Compte-rendu de l'atelier participatif relatif à l'insertion urbaine du futur tramway

Compte-rendu de l'atelier participatif du 27 novembre 2024 Espace Franchomme, Hem

Boulevard Beaurepaire

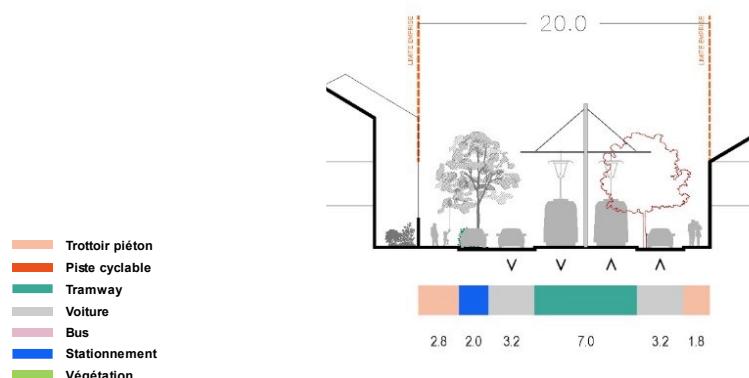
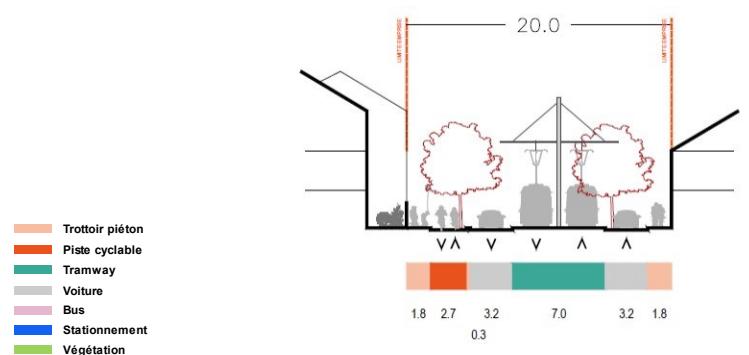
Avantages ✓	Limites ✗
Scénario 1 	<ul style="list-style-type: none"> ■ Conserve deux rangées de végétation ■ Moins de circulation et donc moins de nuisances sonores ■ Bonne desserte du quartier ■ trottoirs élargis 	<ul style="list-style-type: none"> ■ Nouvelles plantations, ce qui est moins intéressant que des plantations plus anciennes ■ Problèmes d'accès aux commerces côté nord (garages automobiles) ■ Pas d'aménagement cyclable ■ Réduction du stationnement ■ Réduction à une voie de circulation
Scénario 2 	<ul style="list-style-type: none"> ■ On conserve une rangée d'arbres adultes ■ Bonne desserte du quartier ■ Trottoirs élargis, mais moins que dans le premier scénario ■ Maintien de deux files de circulation 	<ul style="list-style-type: none"> ■ On supprime une rangée d'arbres ■ Pas d'aménagement cyclable ■ Réduction du stationnement ■ Possibilité de supprimer une voie de circulation au sud pour créer une voie cyclable ? ■ Possibilité d'intégrer un autre type de végétation ?

Scénario 3 	<ul style="list-style-type: none"> ■ Bonne desserte du quartier ■ Intégration d'une voie cyclable ■ Maintien de deux voies de circulation 	<ul style="list-style-type: none"> ■ Suppression totale de la végétation ■ Scénario le plus bruyant, avec les deux voies de circulation maintenues ■ Scénario avec les plus petits trottoirs ■ Suppression totale du stationnement ■ Possibilité de supprimer une voie de circulation pour intégrer des plantations ? ■ Scénario rejeté par le groupe de participants

- Les futures nuisances liées à la circulation du tram ont fait l'objet de questionnements.
→ Les techniciens de la MEL ont indiqué au cours de la réunion qu'il ne fallait pas prendre en référence les nuisances sonores du tramway connu à Lille-Roubaix-Tourcoing. Ce dernier est plus ancien et plus rapide que celui projeté. Les tramway plus récents sont bien plus silencieux. Il est ajouté que le tramway, durant les heures de pointe, fera l'objet d'un passage dans un secteur toutes les 6 minutes environ.

- Les participants se sont interrogés sur les liaisons cyclables prévues pour desservir la Condition publique.
- Une remarque écrite a été formulée sur les conséquences de l'arrivée du tramway sur la circulation dans les rues environnantes, avec la réduction du nombre de voies sur le boulevard Beaurepaire.

- Un questionnement complémentaire a été rédigé sur la future localisation des poches de stationnement à créer dans le secteur.

Place Carnot

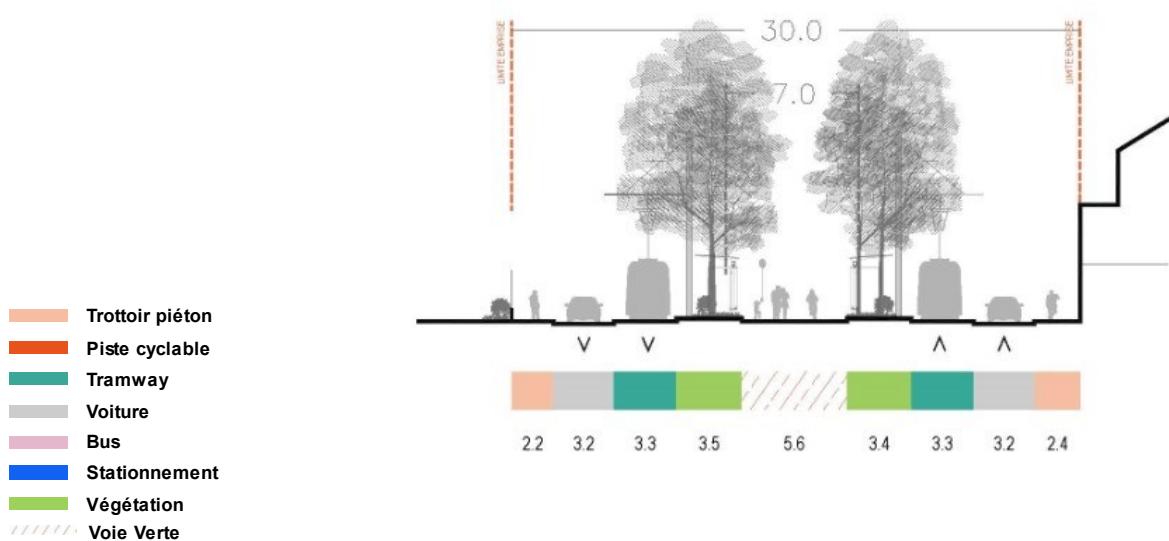
Avantages ✓	Limites ✗
Scénario 1  <small>Legend: Tramway piéton piéton cyclable vélo stationnement</small>	<ul style="list-style-type: none"> ■ Piétonnisation de la rue actuelle ■ Schéma favorable au maintien des activités de la place actuelle (marché) ■ Plus de sécurité ■ On maintient les habitudes liées aux arrêts de bus ■ Réaménagement d'espaces subissant des activités illicites (trafics) ■ Création d'une voie cyclable suivant le tracé du tramway ■ Désengorgement de la place 	<ul style="list-style-type: none"> ■ Sécurité entre la voie cyclable et la future station ■ Suppression d'un sens de circulation
Scénario 2  <small>Legend: Tramway piéton piéton cyclable vélo stationnement</small>	<ul style="list-style-type: none"> ■ Plan plus lisible pour les automobilistes ■ Plus de stationnement 	<ul style="list-style-type: none"> ■ Moins d'espace libre ■ Aménagement et plantations favorables aux petits trafics ■ Sentiment d'insécurité sur la place ■ Manque de visibilité pour les piétons vis-à-vis des différentes voies de circulation ■ Conflits de circulation entre vélos et tramway

Scénario 3  <small>Legend: Tramway piéton piéton cyclable vélo stationnement</small>		<ul style="list-style-type: none"> ■ Traversées dangereuses de la voie de tramway par les cyclistes ■ Trop d'espace pour les automobilistes, au détriment de la sécurité des autres déplacements

- Le groupe a suggéré des aménagements complémentaires pour la place : plantation d'arbres de haute tige pour bénéficier de vues dégagées, éclairage des cheminements piétons, création d'un espace ludique pour la pratique du vélo chez les plus jeunes, sécurisation des voies de tramway vis-à-vis des cheminements piétons lors du marché... Il a également été souligné que la place devait conserver sa surface dégagée actuelle pour garder son marché et les événements du quartier.
- L'espace vert en triangle a suscité des doutes chez les participants, qui y voient un foyer potentiel pour des activités indésirables déjà constatées sur la place.
- Il a été suggéré un mélange des scénarios 1 et 2. La voie cyclable du premier scénario a obtenu la préférence des participants, comme le positionnement de la station du deuxième scénario. L'espace vert en triangle n'est pas jugé utile.

Avenues Motte/Salengro

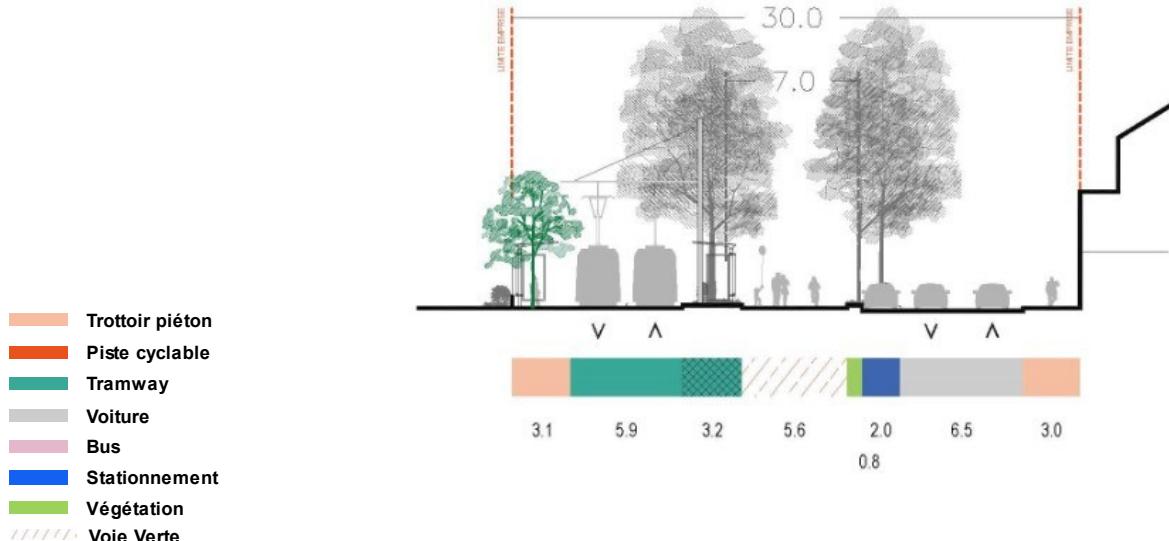
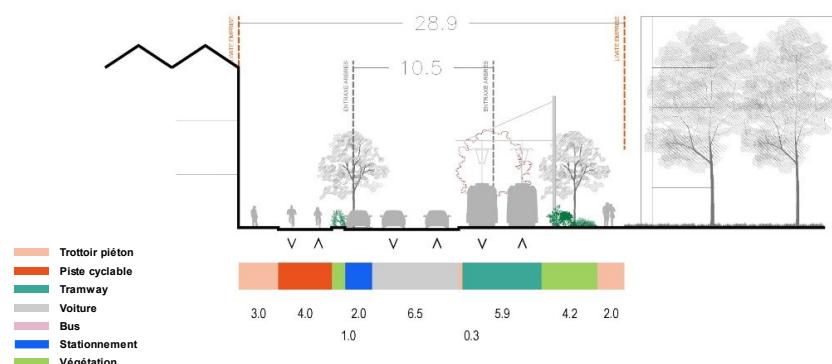
Avantages ✓	Limites ✗
Scénario 1 	<ul style="list-style-type: none"> ■ Equilibre du profil et des voies de tramway 	<ul style="list-style-type: none"> ■ Pas de piste dédiée uniquement aux cyclistes, la voie verte cyclable au centre du profil étant partagée avec les piétons. ■ Absence de stationnement pour les riverains
Scénario 2 	<ul style="list-style-type: none"> ■ Beaucoup d'espace pour les piétons avec les trottoirs et la voie verte ■ Stationnement intégré au profil ■ Végétation supplémentaire ■ Scénario privilégié par le groupe 	<ul style="list-style-type: none"> ■ Pas de piste dédiée uniquement aux cyclistes.

- Le groupe s'est interrogé sur la possibilité de prolonger la voie verte cyclable sur le reste de l'avenue Motte, afin de maintenir la fluidité du trafic et la perspective.

Rue Jules Michelet

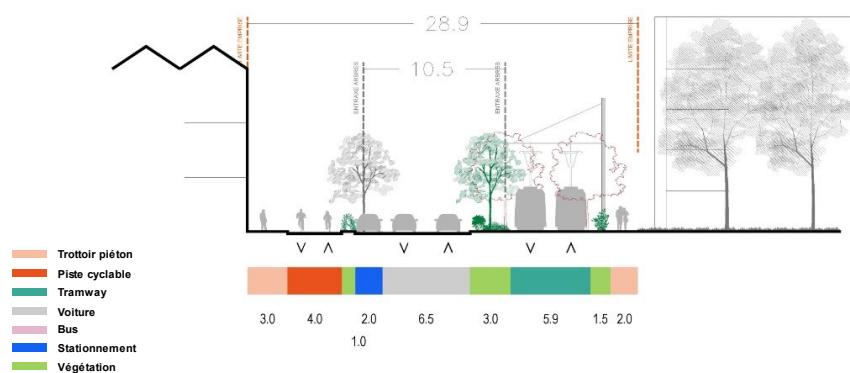
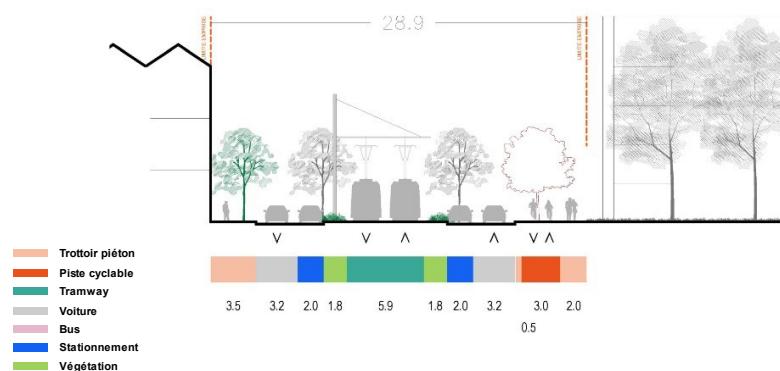
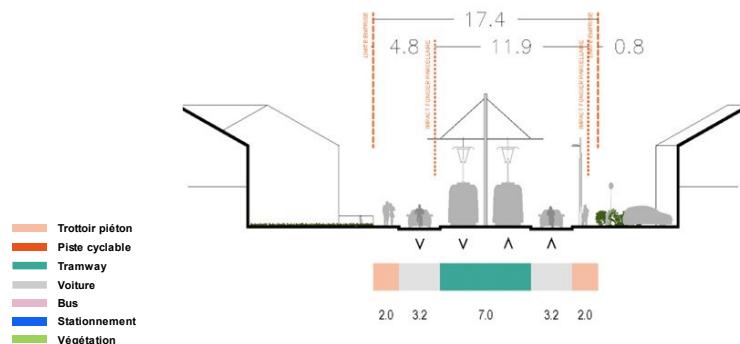
Avantages ✓	Limites ✗
Scénario 1 	<ul style="list-style-type: none"> ■ Voie cyclable plus large 	<ul style="list-style-type: none"> ■ Pertes en végétation ■ Pertes en stationnement
Scénario 1b 	<ul style="list-style-type: none"> ■ Voie cyclable plus large 	<ul style="list-style-type: none"> ■ Pertes en stationnement
Scénario 2 	<ul style="list-style-type: none"> ■ Plus de végétation ■ Stationnement conséquent ■ Scénario privilégié par le groupe 	<ul style="list-style-type: none"> ■ Voie cyclable moins large

- Le groupe s'est demandé si une alimentation du tramway par le sol était possible au lieu des caténaires.
 - ➔ Dans l'objectif d'avoir un vaste réseau tramway interconnecté, la MEL a fait le choix de conserver le système d'alimentation par ligne aérienne de contact du tramway actuel (équivalent de la caténaire pour un tramway). Cette solution étant par ailleurs la plus écologique, la plus fiable et la moins chère.

Rue des Trois fermes

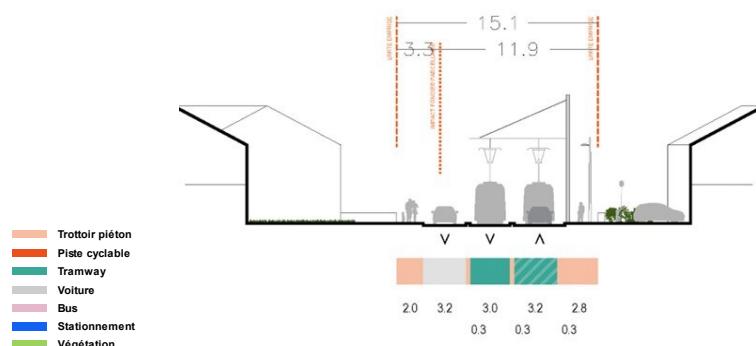
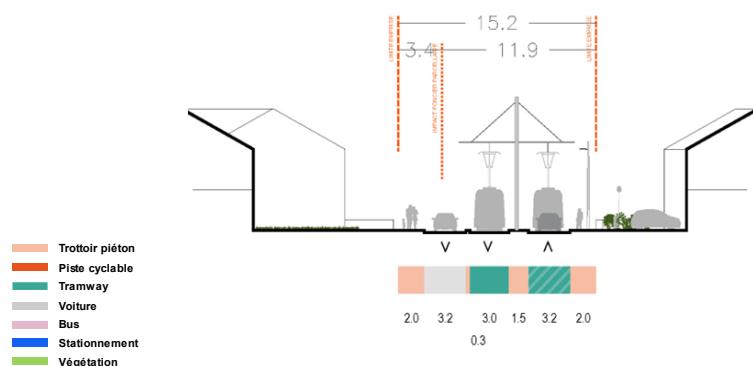
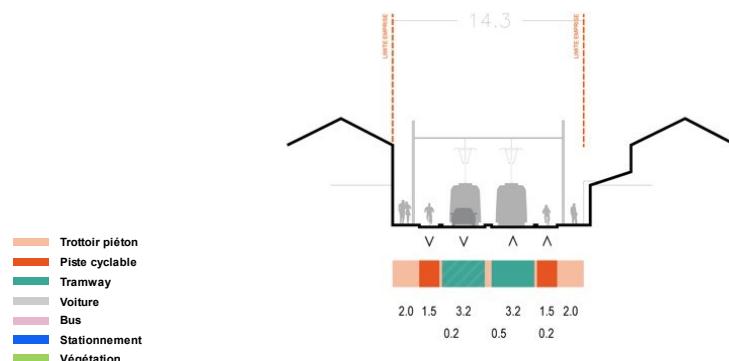
Avantages ✓	Limites ✗
Scénario 1 	<ul style="list-style-type: none"> ■ Bonne circulation automobile de chaque côté de la voie ■ Desserte des riverains vers Lille/Villeneuve-d'Ascq améliorée ■ trottoirs un peu plus larges 	<ul style="list-style-type: none"> ■ Acquisitions foncières trop importantes ■ Suppression des voies cyclables ■ Suppression du stationnement ■ Exclusion des PMR, personnes âgées
Scénario 2 	<ul style="list-style-type: none"> ■ Desserte des riverains vers Lille/Villeneuve-d'Ascq améliorée ■ trottoir plus large du côté du pylône 	<ul style="list-style-type: none"> ■ Poteaux soutenant les caténaires trop proches des habitations ■ Mauvaise fluidité de la ligne de tram en cas d'incident automobile sur la voie partagée ■ Suppression des voies cyclables ■ Risque de confusions sur les voies partagées ou non avec les voitures ■ Suppression du stationnement ■ Exclusion des PMR, personnes âgées

Scénario 3 	<ul style="list-style-type: none"> ■ Desserte des riverains vers Lille/Villeneuve-d'Ascq améliorée ■ Meilleure esthétique des poteaux soutenant les caténaires en milieu de voie ■ Moins d'impact foncier 	<ul style="list-style-type: none"> ■ Mauvaise fluidité de la ligne de tram en cas d'incident automobile sur la voie partagée ■ Suppression des voies cyclables ■ Risque de confusions sur les voies partagées ou non avec les voitures ■ Suppression du stationnement ■ Exclusion des PMR, personnes âgées

- Une des tables a souligné que les participants partageaient d'importantes critiques vis-à-vis du tracé retenu, qui emprunte des angles et des rues étroites. Le tracé aurait pu emprunter celui de l'ancienne voie ferrée, plus adapté.
- L'avenir de la ligne de bus 36, offrant un accès vers Croix, a été questionné. Est-il imaginé de la supprimer ? L'impact général sur le réseau de bus fait également l'objet de questions.
- Il a été remarqué que le tracé imaginé empruntait de nombreux angles. Les nuisances engendrées par les virages et la réduction de la vitesse du tramway en conséquence ont fait l'objet de demandes d'informations complémentaires.
- Des questions complémentaires ont également été formulées sur le plan de circulation à adopter conséquemment à l'arrivée du tramway. L'emplacement d'un éventuel parking de rabattement, en accord avec le PLU, est également mentionné.

Rue Jules Guesde

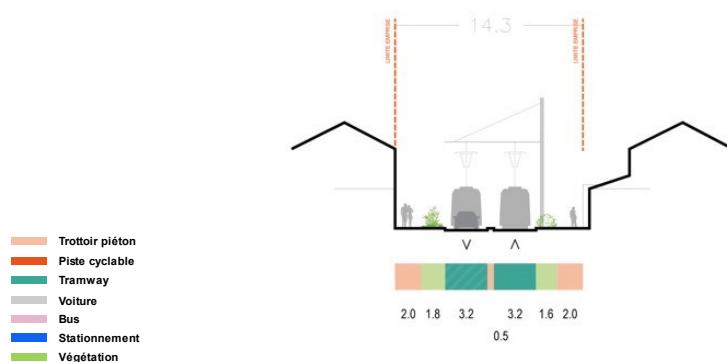
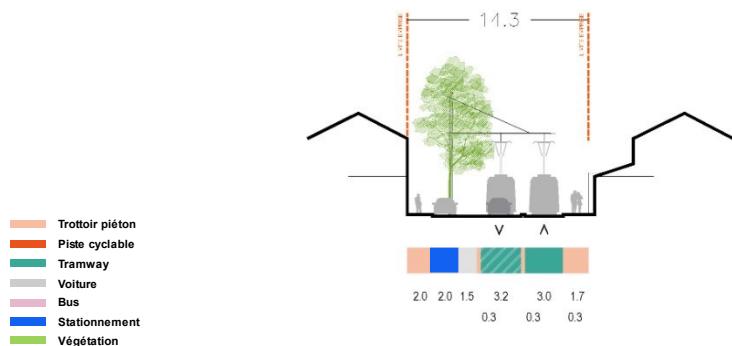
Avantages ✓	Limites ✗
Scénario 1 	<ul style="list-style-type: none"> ■ Sorties de garages plus sécurisées que sur les autres profils ■ Bandes cyclables des deux côtés x3 ■ Sécurité des cyclistes, éloignés de la circulation ■ Confort de circulation pour les piétons et cyclistes ■ Baisse du trafic automobile et des nuisances liées ■ Bonne accessibilité au tramway ■ Tramway plus éloigné des habitations 	<ul style="list-style-type: none"> ■ Portiques aériens inesthétiques et encombrants ■ Nuisances multiples (bruits et vibrations) x2 ■ Absence de végétation x3 ■ Absence de stationnement x4 ■ Trottoirs étroits ■ Accessibilité pour les véhicules de secours ■ Accessibilité pour la collecte des ordures ■ Encombrements des voies adjacentes ■ Manque de fluidité de la voie partagée x2 ■ Absence de mobilier urbain ■ Risque d'arrêts et de stationnement de voitures sur les bandes cyclables ■ Réduction à une voie de circulation pour les automobiles x2 ■ Tramway trop proche des habitations ■ Perspective de travaux longs ■ Mauvaise accessibilité pour les piétons/PMR

Scénario 2 	<ul style="list-style-type: none"> ■ Plus de végétation ■ Bonne accessibilité au tramway ■ Circulation calme et sécurisée des piétons x2 ■ Circulation possible des cycles sur la plateforme du tramway ■ Tramway plus éloigné des habitations 	<ul style="list-style-type: none"> ■ Portiques aériens inesthétiques ■ Nuisances multiples (bruits et vibrations) x2 ■ Absence de stationnement x4, donc manque de possibilités d'intermodalité ■ Trottoirs étroits x2 ■ Végétalisation superficielle ■ Accessibilité pour la collecte des ordures ■ Insertion difficile des voitures issues des garages sur la voie partagée ■ Menace de disparition du commerce de proximité ■ Absence de bande cyclable x3, et donc manque de sécurité et de possibilités d'intermodalité ■ Partage difficile de la voie entre le tramway et les automobiles x2 ■ Livraisons/dépôts de courses complexifiés ■ Perspective de travaux longs ■ Tramway trop proche des habitations ■ Mauvaise accessibilité pour les piétons ■ Baisse de la valeur des biens immobiliers

Scénario 3 	<ul style="list-style-type: none"> ■ Maintien d'une partie du stationnement x3 ■ Ajout de plantations x2 ■ Présence d'un seul pylône pour les caténaires ■ Un trottoir bien apaisé pour les piétons, mitoyen de la voie de tramway en site propre x2 ■ Opportunité de création d'une bande cyclable sur les 1,5m laissés libres 	<ul style="list-style-type: none"> ■ Portiques aériens inesthétiques ■ Nuisances multiples (bruits et vibrations) x2, surtout pour un côté de la rue par rapport à l'autre (iniquité) ■ Perte en luminosité due aux plantations ■ Menace potentielle sur le commerce de proximité x2 ■ Végétalisation superficielle ■ Accessibilité pour les véhicules de secours ■ Accessibilité pour la collecte des ordures x2 ■ Réduction à une voie de circulation pour les automobiles ■ Stationnement insuffisant ■ Traversée de la voie difficile pour les piétons ■ Partage difficile de la voie entre le tramway et les automobiles ■ Trottoirs étroits x2 ■ Absence de voie cyclable x2 ■ Danger potentiel pour les cyclistes empruntant la voie de tramway ■ Perspective de travaux longs ■ Tramway trop proche des habitations x2 ■ Mauvaise accessibilité pour les piétons

- Certains groupes de travail ne recensent aucun avantage pour les profils présentés, car ne souhaitant pas que le tramway emprunte la rue Jules Guesde. L'arrivée du tramway suscite des inquiétudes sur la perspective de travaux longs, la perte de stationnement projetée, et sur l'impact du projet sur les habitations et les commerces.

- Une question est rédigée sur la possibilité de faire circuler le tramway sur une voie unique rue Jules Guesde, et non pas sur deux voies.
 - ➔ *Cette question a déjà été abordée plus tôt et la réponse de la MEL est indiquée en p°4.*

- Un questionnement a été formulé sur le fonctionnement du terminus dans le centre de Hem, et l'espace qu'il va nécessiter.
 - ➔ La MEL indique que ce terminus ne va pas nécessiter un espace particulier pour aménager un demi-tour, car le tramway est muni d'une cabine conducteur sur chacune de ses extrémités, et celui-ci repart donc directement dans l'autre sens

- Des réactions et interrogations sont exprimées concernant les nuisances liées à la circulation du tramway.
 - ➔ La MEL rappelle que, en heure de pointe, un tramway circulera dans chaque sens toute les 6 minutes environ, à mettre en parallèle avec le trafic automobile connu par la rue Jules Guesde actuellement. Les nouveaux tramway sont, par ailleurs, bien plus silencieux que le tramway historique connu au sein de la métropole. Concernant les vibrations, ces dernières seront nettement réduites à proximité des façades par un système d'atténuation de dalle flottante, qui isole la voie tramway des façades en l'englobant (dessous et sur les côtés) dans un matériau souple.

- Une question est formulée sur la possibilité de partage des deux voies de tramway avec les voitures.
 - ➔ Cela est possible techniquement, mais multiplie les aléas à gérer et leurs conséquences sur la performance du tramway. Cette hypothèse manque donc d'avantages.

- ➔ Le SDIT de la MEL, en complémentarité avec ses projets structurants, prévoit le renforcement des liaisons en bus entre les villes de Hem et Villeneuve-d'Ascq.

- ➔ La MEL indique que l'arrivée du tramway constitue un grand projet qui comprend une réorganisation totale des services et circulations dans l'espace réaménagé. En ce sens, cela implique une réorganisation des collectes de déchets, à opérer en dehors des horaires de fonctionnement du tramway, tout comme les livraisons. Pour ces dernières, des places dédiées aux livraisons seront replacées dans les rues adjacentes, à proximité des commerces.

- Par ailleurs, la restitution des places PMR supprimées est une obligation réglementaire et sera réalisée. De nouveaux temps de dialogues pourront se tenir pour savoir où recréer ce stationnement spécifique.

- Finalement, l'accès à la rue aux véhicules d'urgence n'est pas une contrainte, la ligne de tramway pouvant être interrompue temporairement le temps nécessaire à une intervention.
